Семьдесят вторая сессия

Правила № 127 ООН (безопасность пешеходов)

**Предложение по дополнению 1 к поправкам серии 04
к Правилам № 127 ООН (безопасность пешеходов)****Представлено экспертами от Франции, Германии
и Международной организации предприятий автомобильной
промышленности***

Рис. 12

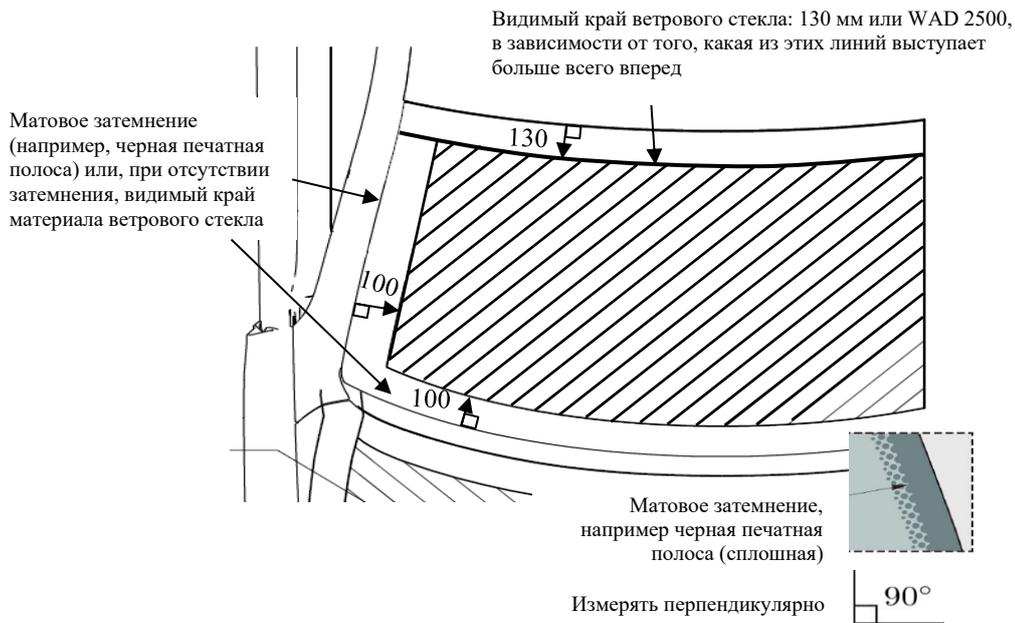
Пункт 2.44 изменить следующим образом, включив рис. 12 и 13:

«2.44 “Зона испытания ветрового стекла” — это зона на внешней поверхности ветрового стекла. Она ограничена (см. рис. 12):

- a) спереди: линией, проходящей на расстоянии 100 мм позади матового затемнения ветрового стекла. В случае отсутствия матового затемнения эта линия измеряется от видимого края материала ветрового стекла;
- b) сзади: WAD 2500 либо линией, проходящей на расстоянии 130 мм перед задним видимым краем материала ветрового стекла, в зависимости от того, какая из этих линий выступает больше всего вперед при заданном боковом положении;
- c) с каждой стороны: линией, проходящей на расстоянии 100 мм внутрь от матового затемнения ветрового стекла. В случае отсутствия матового затемнения эта линия измеряется от бокового видимого края материала ветрового стекла.

Для а) и с): расстояние в 100 мм определяется с помощью гибкой ленты, удерживаемой внатяжку вдоль внешнего контура поверхности транспортного средства под углом 90° к касательной к границе матового

затемнения, либо — в случае отсутствия матового затемнения — эта линия измеряется от видимого края.

Для б): расстояние в 130 мм определяется с помощью гибкой ленты, удерживаемой внатяжку вдоль внешнего контура поверхности транспортного средства под углом 90° к касательной к заднему видимому краю ветрового стекла.

Рис. 13

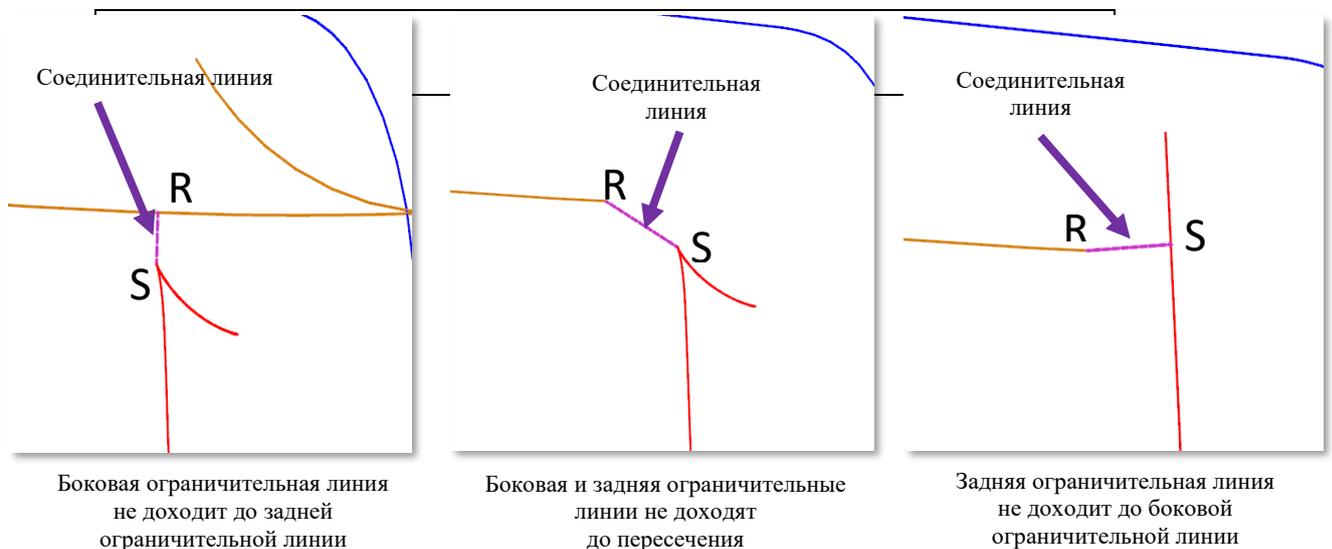
В зависимости от геометрической формы, если б) и с) не пересекаются, что приводит к появлению открытой зоны испытания, тогда маркировку изменяют, используя для этого кратчайшее расстояние, так чтобы ограничить открытую зону испытания (см. рис. 13).

Рис. 15

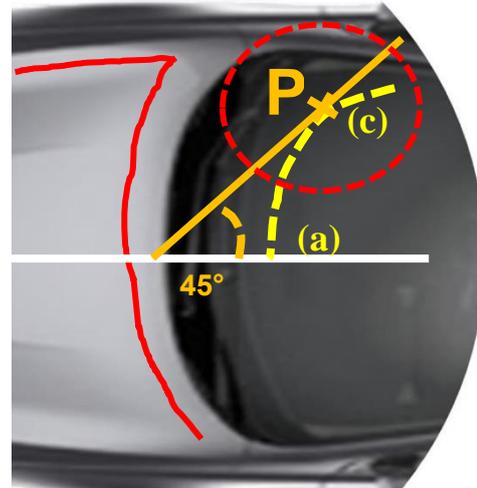
В случае если отсутствует четкая “точка P”, где бы пересекались линии a) и c), определенные в пункте 2.44, тогда искомая “точка P” определяется в точке первичного касания вертикальной плоскости, пересекающей вертикальную продольную центральную плоскость транспортного средства под углом 45° , с соединительной линией a)–c) границы зоны испытания ветрового стекла, как показано на рис. 15.

Рис. 16
График и формула для критерия рывка

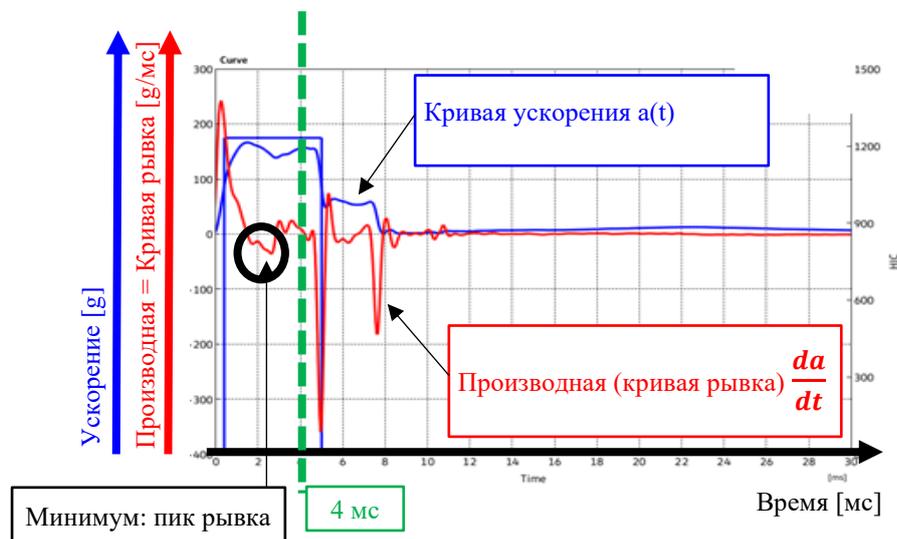
Пункт 2.48, включить рис. 16 и изменить следующим образом:

- а) абсолютное значение минимального показателя производной ускорения модели головы по времени оказывается меньше 180 g/ms в течение первых 4 мс после первоначального касания модели головы с ветровым стеклом, как показано на рис. 16; или
